<b>Abteilung</b>	<b>Sachbearbeiter</b>	<b>Aktenzeichen</b>	
Abteilung 3 - Bauangelegenheiten	Herr Fuchs	3 Fc-Pe

<b>Beratung</b>	<b>Datum</b>	<b>Behandlung</b>	<b>Zuständigkeit</b>
Bau-, Mobilitäts- und Umweltausschuss	09.03.2021	öffentlich	Entscheidung

**7. Änderung des Bebauungsplans „Am Zibetholz,, im vereinfachten Verfahren nach § 13 BauGB: Billigung nach öffentlicher Auslegung und Satzungsbeschluss**

Lageplan mit Sichtdreieck und Darstellung der Überlappung von Sichtfläche und Garagenstandort

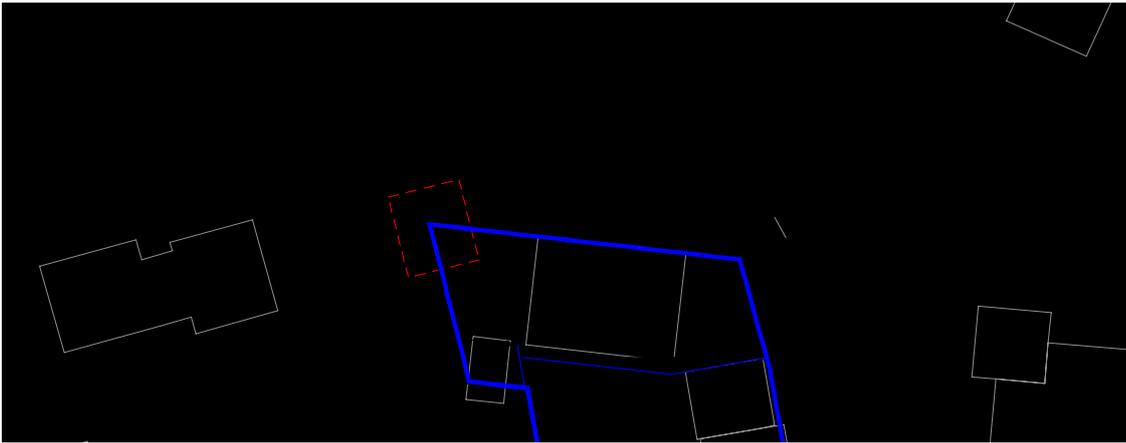
Das Sichtfeld auf den Straßenverkehr an der Zufahrt der Fl. Nr. 749 in die Staatstraße 2370 ist gemäß RASt mit der Seitenlänge  $1 = 70$  m in Achse der übergeordneten Straße und einem 3 m-Abstand vom Fahrbahnrand in der untergeordneten Zufahrt freizuhalten.

Das Sichtdreieck ist in dem Bauleitplan planerisch und textlich festzuhalten und in den Geltungsbereich des Bauleitplanes zu übernehmen (Art. 29 Abs. 2 BayStrWG i. V. m. § 1 Abs. 6 Nr. 9 BauGB, Sicherheit und Leichtigkeit des Verkehrs, unter Berücksichtigung der Richtlinien für die Anlage von Stadtstraßen - RASt).

Bedingt durch die Lage der Straße können vermutlich schon jetzt die Sichtflächen nur eingeschränkt eingehalten werden. Bei entsprechendem Rückschnitt von Bewuchs ist eine Verbesserung der Sichtverhältnisse möglich. Mit Ausweisung der Garagenfläche „GA“ wird die Sichtfläche auf Dauer eingeschränkt. Aus Gründen der Sicherheit und Leichtigkeit des Verkehrs ist dies unbedingt zu vermeiden.

Der Garagenstandort soll aus der Sichtfläche soweit herausgerückt werden, so dass die Überlappung nicht mehr stattfindet.

Das Sichtdreieck ist in dem Bauleitplan planerisch und textlich festzuhalten und in den Geltungsbereich des Bauleitplans zu übernehmen (Art. 29 Abs. 2 BayStrWG i. V. m. § 1 Abs. 6 Nr. 9 BauGB, Sicherheit und Leichtigkeit des Verkehrs, unter Berücksichtigung der RAST).

Der Garagenstandort soll aus der Sichtfläche soweit herausgerückt werden, so dass die Überlappung nicht mehr stattfindet.

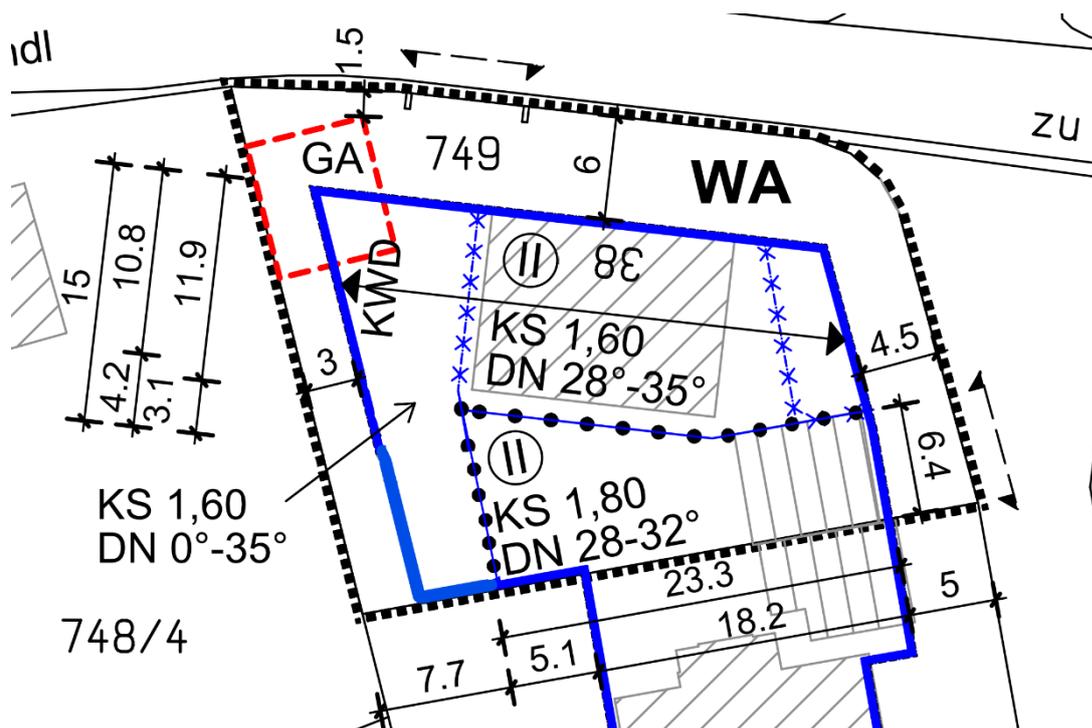
Die Änderung wurde leider derart ausgeführt, dass sie den Bau eines Hauses mehr einschränkt als ermöglicht. Zum einen geht es, wie auf der Internetseite aufgeführt, um Punkt 3:

**„Die zulässige Dachneigung für Hauptgebäude im Bestandsgebäudebereich und Erweiterungsbereich West und Ost soll 28° - 35° betragen.“**

welcher wie folgt anzupassen wäre, damit auch ein zweigeschossiges Gebäude mit Flachdach möglich ist, wie in einem ersten Entwurf der Änderung schon hinterlegt war:

**„Die zulässige Dachneigung für Hauptgebäude im Bestandsgebäudebereich und Erweiterungsbereich Ost soll 28° - 35° betragen, die zulässige Dachneigung für den Erweiterungsbereich West soll 0° - 35° betragen.“**

Des Weiteren schränkt die Änderung den möglichen Bauraum bei der Erweiterung Süd-West zu sehr ein. Hier wäre eine größere Ausdehnung in Richtung Süden angestrebt, damit ich und meine Familie auch genügend Wohnraum zur Verfügung haben, da die Garage das Haus in Richtung Süden schieben wird. Stattdessen soll die Erweiterung nach West und Süd-Westen zusammengefasst in eine Erweiterung West so aussehen:

Ebenso soll der Punkt 5, „Die zulässige Dachneigung für die eingeschossige Erweiterung Süd-West soll 0° - 35° betragen“, entfallen.

Stattdessen wird auf der Westseite angestrebt, ein zweigeschossiges Gebäude mit Flachdach oder eine Erweiterung des bestehenden Daches mit Dachneigung 28° - 35° und Kniestock von 1,60 m fortzuführen. Die Variante mit Flachdach wird präferiert, da dort eine größere Anzahl an Photovoltaik- und Solaranlagen Platz findet.

Da die Änderung des Bebauungsplans „Am Zibetholz“ der Stadt Penzberg lediglich für das Grundstück Flurnummer 749 der Gemarkung Penzberg, Reindl 38 zur baulichen Erweiterung des Grundstücks durchgeführt wird und sich die Bauabsichten des Antragstellers und

Auslösers der Bebauungsplanänderung nicht mit den Planungszielen der Änderungsplanung decken, sind zur Beurteilung der Bedenken und Anregungen weitere Plangrundlagen (Lageplan, Ansichten und Schnitte der künftig geplanten Erweiterungsbauten) erforderlich. Diese zusätzlichen Plangrundlagen werden benötigt, um zu vermeiden, dass ein umfangreiches Verfahren zur Änderung des Bebauungsplans durchgeführt wird und die eingereichten Bauantragsunterlagen dieser Änderungsplanung nicht entsprechen.
